# Respuesta a las observaciones proceso LPI FSJ-65-LPI-B-1-12

## **LICITACION PÚBLICA INTERNACIONAL , CUYO OBJETO ES LA ADQUISICIÓN DEL EQUIPO TECNOLÓGICO (EQUIPOS DE CÓMPUTO Y SISTEMAS DE AUDIO Y/O VIDEO) PARA APOYAR LA ORALIDAD EN LAS ESPECIALIDADES CIVIL, LABORAL Y FAMILIA EN LAS CIUDADES DE BOGOTÁ, BARRANQUILLA, BUCARAMANGA, CALI, CARTAGENAY MEDELLÍN**

Observaciones realizada durante el  
11 de Septiembre al 20 de Septiembre del 2012

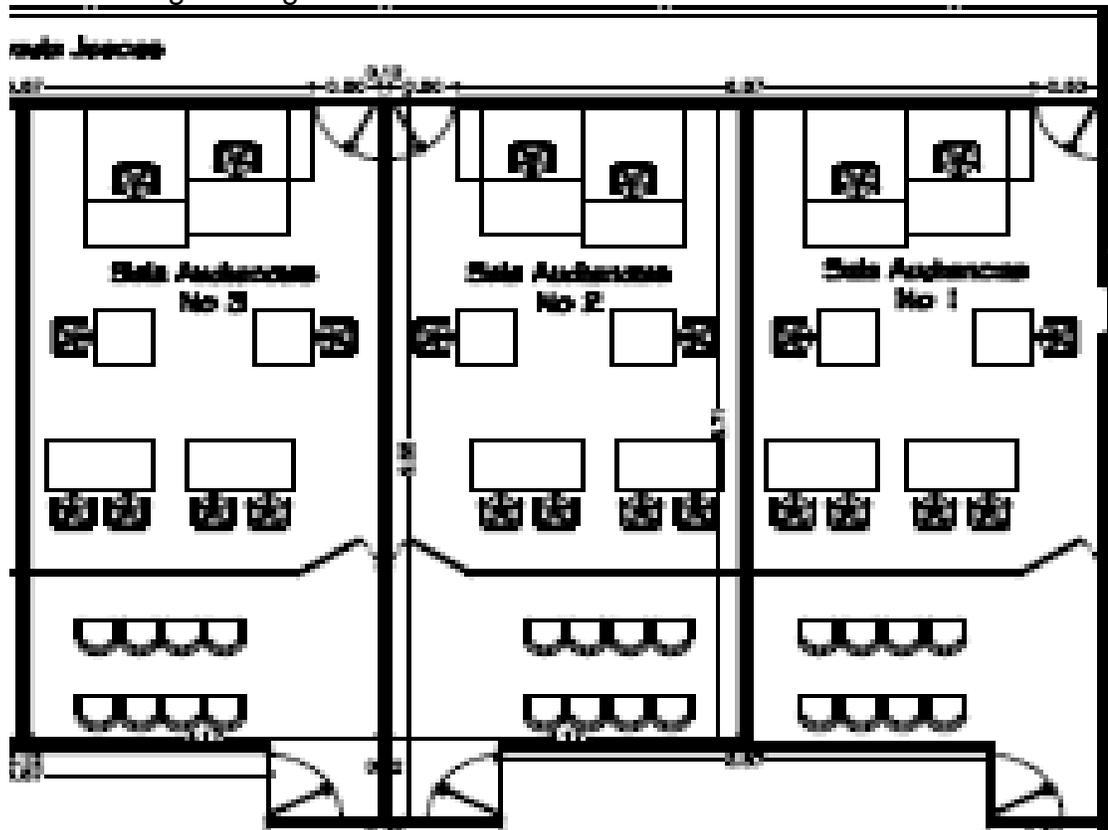
Solicitamos entregar la información de las áreas de las salas (ubicación del juez, escribiente, fiscal y defensor).

No existe una estándar en lo relacionado con el área de una sala de audiencia, ya que esto depende del espacio físico disponible

En términos generales la ubicación física de una sala de audiencia se puede evidenciar en la siguiente gráfica:
